改善箇所説明図

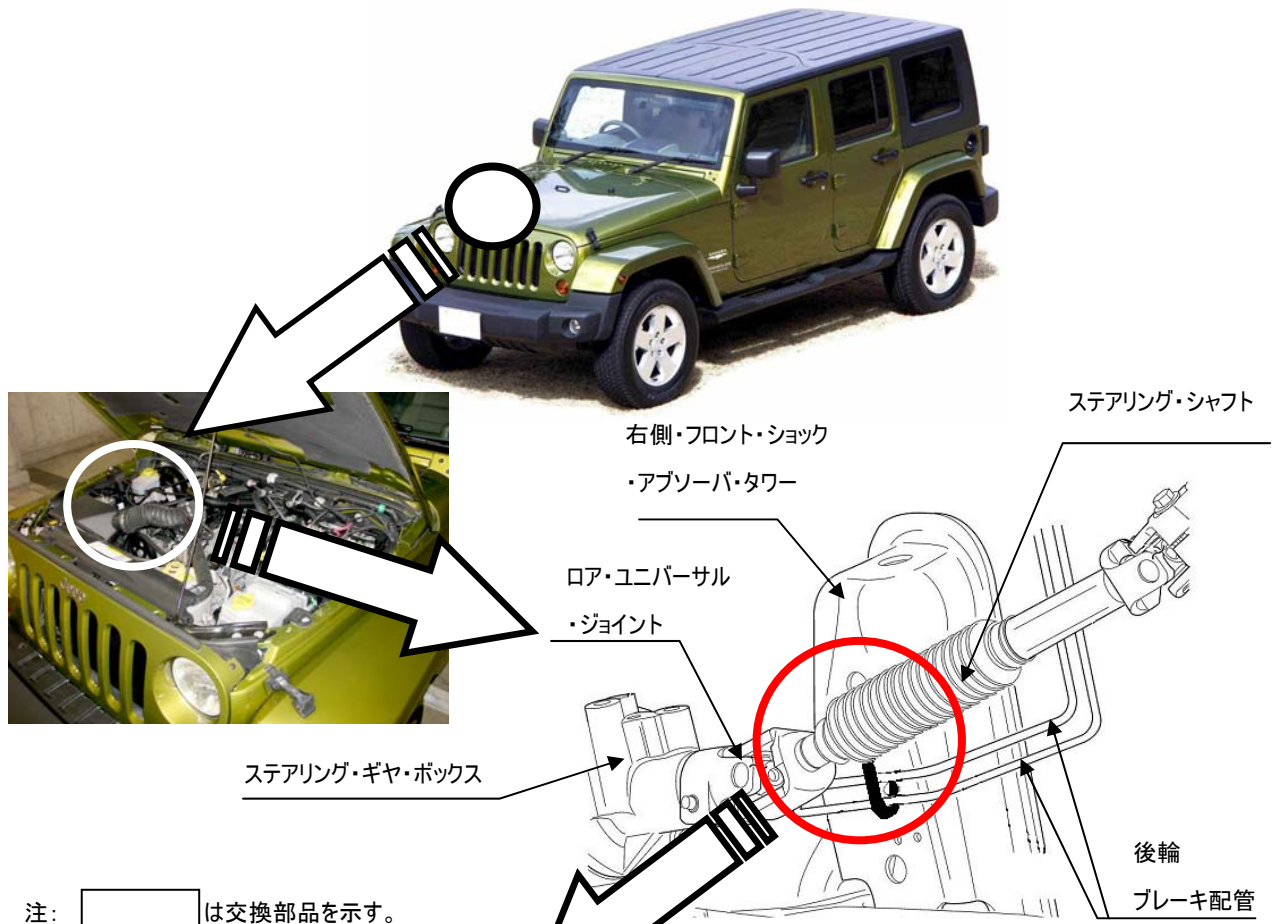
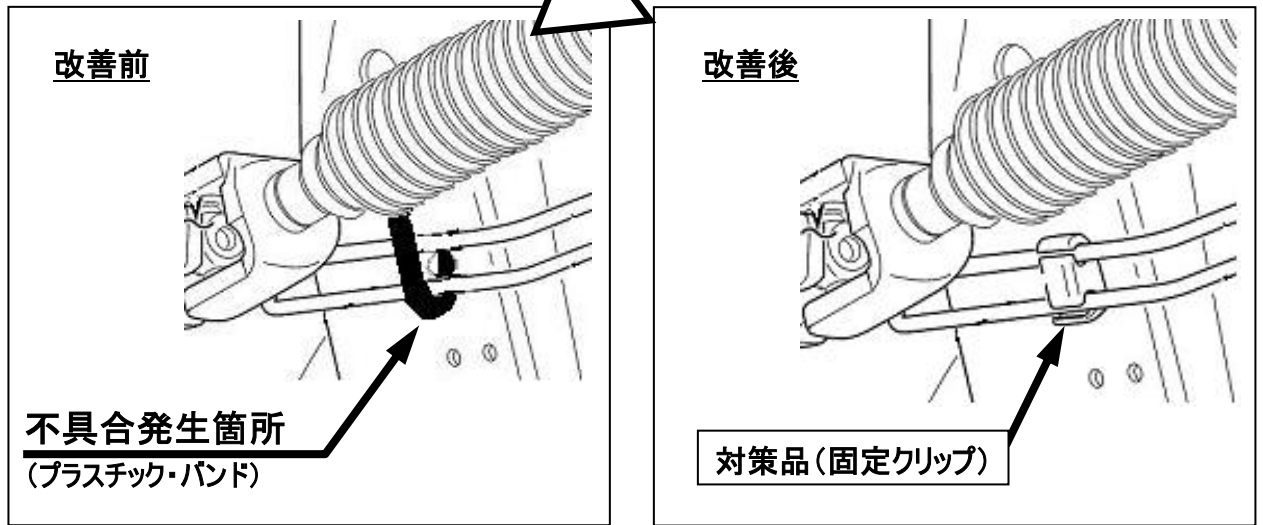
エンジン・ルーム内の後輪ブレーキ配管の固定方法が不適切なため、当該配管がステアリング・シャフトのロア・ユニバーサル・ジョイントと接触するものがある。そのため、そのまま使用を続けると当該配管が損傷し、ブレーキフルードが漏れ、最悪の場合、後輪ブレーキがきかなくなるおそれがある。

全車両、当該配管の固定具を対策品と交換するとともに、当該配管を点検し、損傷のあるものは新品と交換する。

識別: ブレーキ・ハイドロリック・コントロール・ユニットに接続されている“右側後輪ブレーキ配管”上面に黄色ペイントを塗布する。
